VROM-Inspectie
Ministerie voor Infrastructuur en Milieu

RT10-073_547_VeM

Beoordelingsrapport veiligheidstechnische
onderbouwing behorende bij de aanvraag
Brandstofdiversificatie KCB.

Kernfysische Dienst

Fig. 7.1 Re-kritikaliteit MOX kern bij breuk hoofdstroomleiding t.g.v. aardbeving

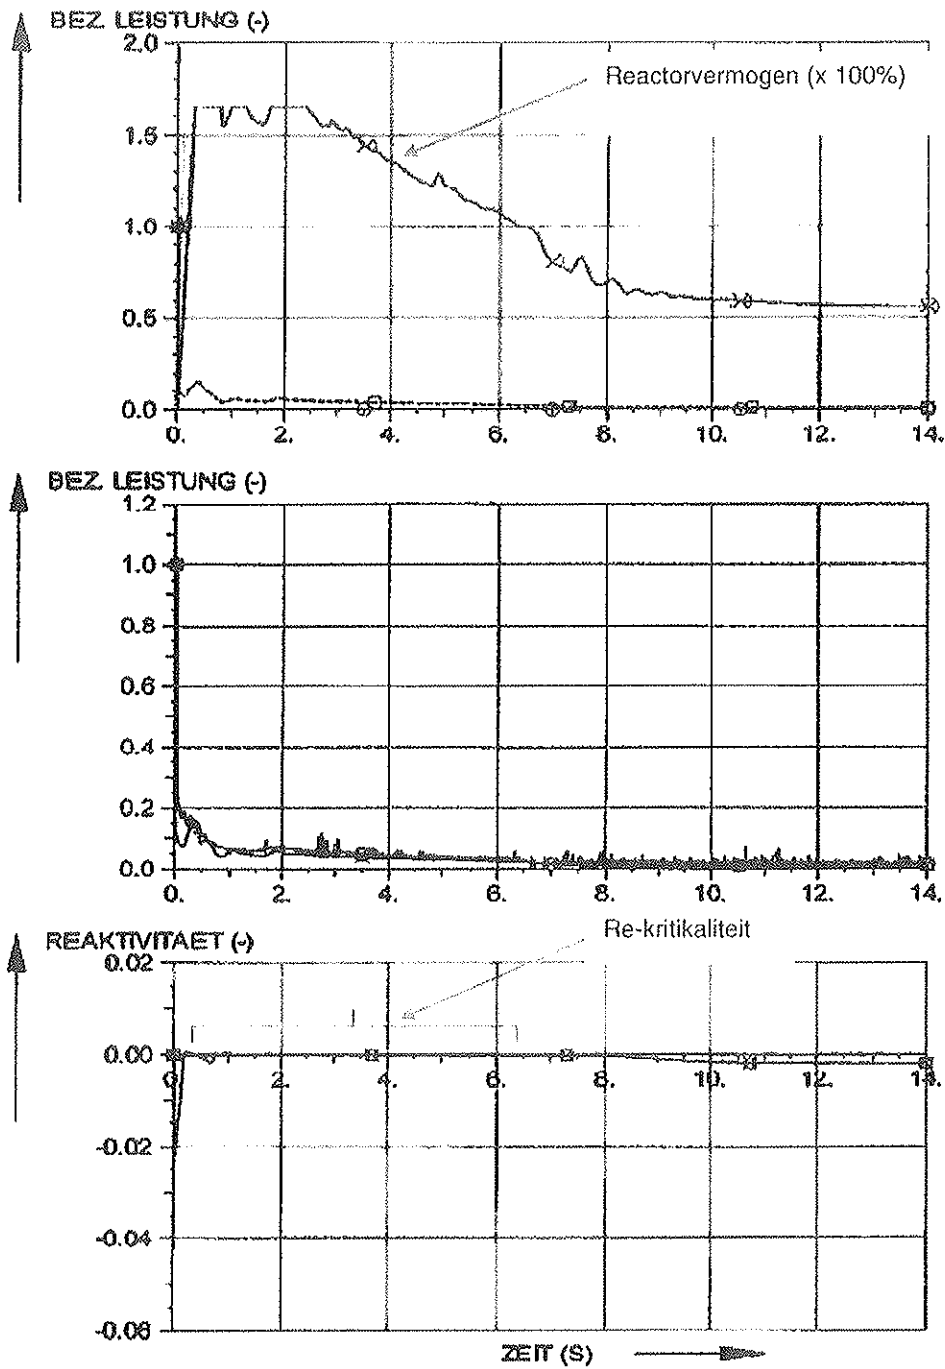
De KFD beschouwt de gekozen uitgangspunten van de analyse voldoende conservatief om een gefundeerde uitspraak te kunnen doen dat desbetreffend ontwerpbasis ongeval niet leidt tot een overschrijding van de geldende veiligheidslimieten. Zoals in hoofdstuk 5 al beschreven is t.a.v. de veiligheidstechnische grenzen voor LOCA's geldt ook hier dat kortdurende re-kritikaliteit toelaatbaar is maar op lange termijn sub-kritikaliteit gewaarborgd moet zijn. Dat is hier duidelijk het geval.

Fig. 7.3 Reactiviteit en vermogen reactor met MOX kern t.g.v. "Onbedoeld openen van de turbine omloopkleppen"; vermogensbegrenzing grijpt in.

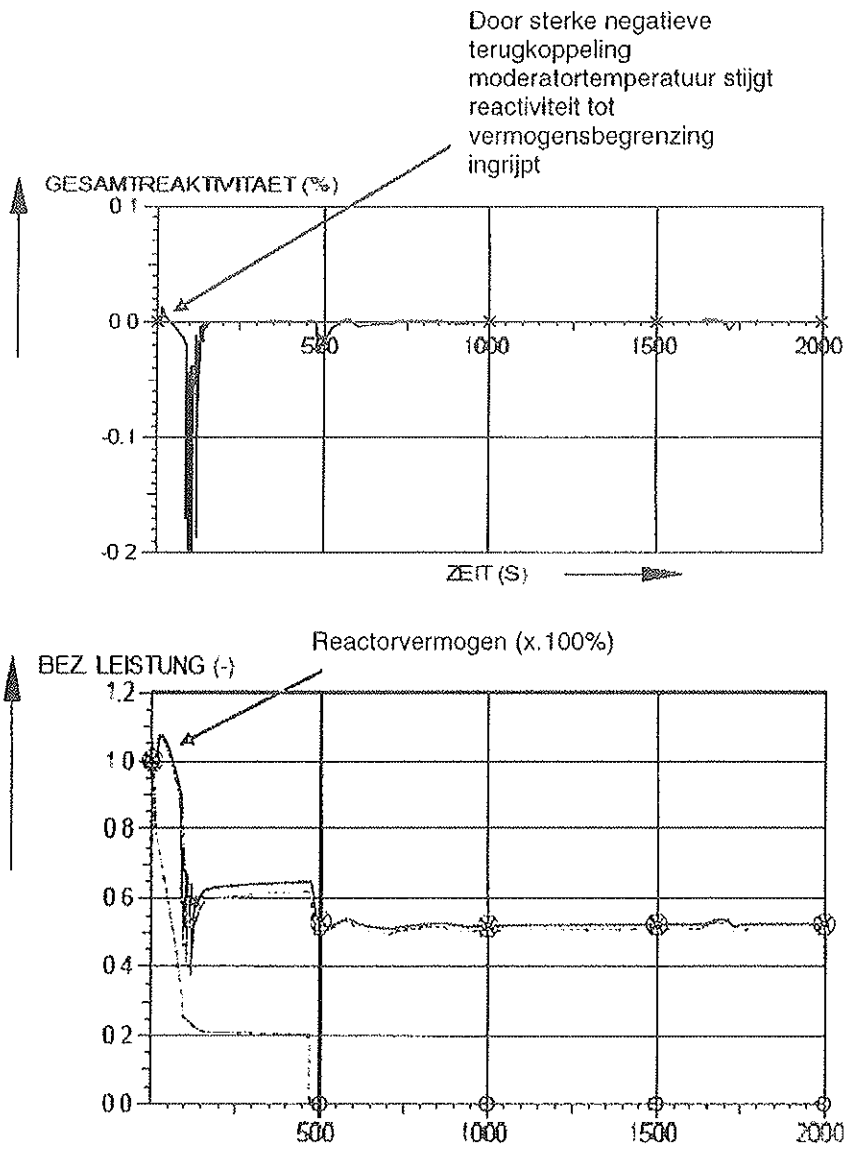
De KFD beschouwt de gekozen uitgangspunten van de analyse voldoende conservatief om een gefundeerde uitspraak te kunnen doen dat desbetreffend ontwerpbasis ongeval niet leidt tot een overschrijding van de geldende veiligheidslimieten.

Fig. 7.7 Veiligheidscriteria m.b.t. regelstaafuitworp ongevallen in een viertal OECD-NEA lidstaten

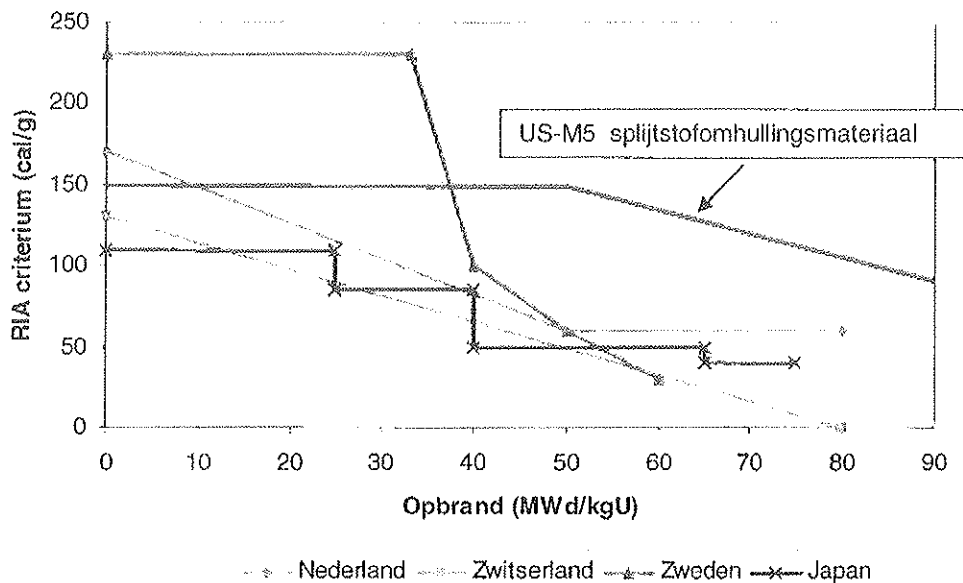
Bij bovenstaande criteria is geen rekening gehouden met het type materiaal van de splijstofomhulling. De Amerikaanse overheid (US-NRC) heeft dat wel gedaan en heeft een generieke curve waar niet de opbrand maar de verhouding tussen de oxidelaagdikte en de wanddikte van de splijstofomhulling is afgezet tegen de maximaal toelaatbare enthalpietoeename bij een regelstaafuitworp ongeval. Voor M5, dat zeer goed bestand is tegen corrosie, zou dat neerkomen op een curve die aanzienlijk hoger ligt.

Dit neemt echter niet weg dat er nog steeds onzekerheden zijn m.b.t. het gedrag van MOX elementen bij hoge opbrand. Er zijn aanwijzingen dat de geringere warmtegeleidbaarheid en een iets hogere productie van splijtingsgassen in MOX-splijstof een invloed kunnen hebben op het gedrag bij regelstaafuitworp ongevallen. Met name zouden bij hoog opgebrande MOX elementen onder RIA condities eerder zgn. "pellet-clad" interacties op kunnen treden. Dit zijn mechanisch-chemische reacties tussen splijstoftablet en splijstofomhulling. Zie verder [39].

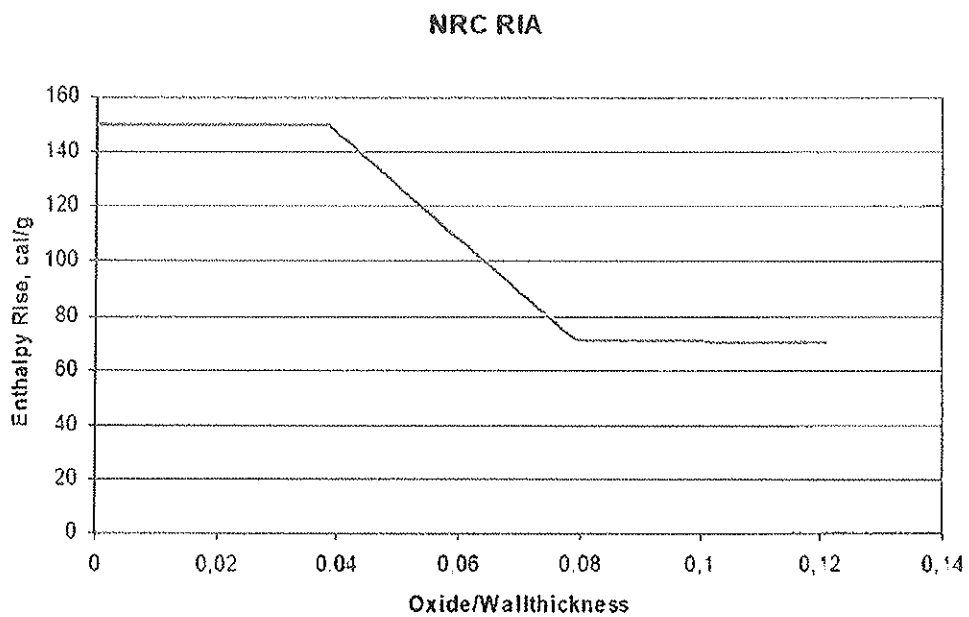
Opm.: Sterke zwellingen voegt niets toe aan het beschrijven van de oorzaak van PCI. Zeker onder RIA-condities spelen vele andere fenomenen een rol.

Fig. 9.1 Relatie tussen tangentiële spanning en reksnelheid als functie van de neutronenflux.

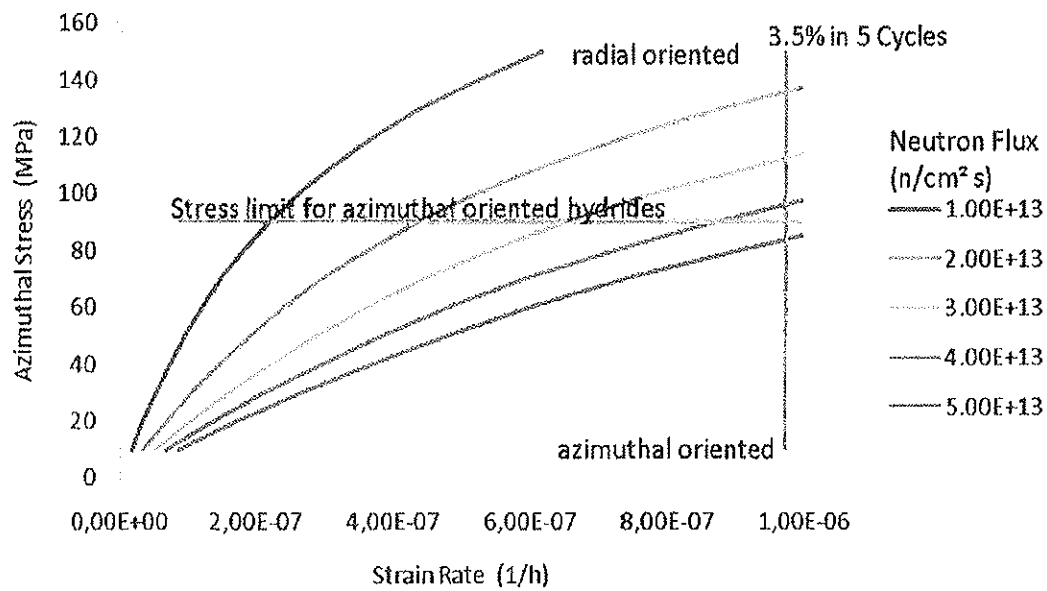
Alhoewel GRS het niet oneens is met bovenstaande bewering, blijft GRS bedenkingen houden tegen de verhoging van de limiet van 2,5% rek naar 3,5% rek. Met name omdat acceptatie van een 3,5 % plastische rek een acceptatie inhoud van een veel grotere plastische reksnelheid van $9,5 \cdot 10^{-7}$ /uur. Omdat deze kwestie eigenlijk niet speelt voor het opbrandgebied dat nu middels een voorschrift beperkt wordt tot ≤ 60 MWd/kg splijstof, stelt de KFD voor om aan het bestaande voorschrift betreffende de kwalificatie-eis voor een opbrand tussen de 60 en 65 MWd/kg splijstof een extra voorschrift toe te voegen. Zie H.16 punt 5.
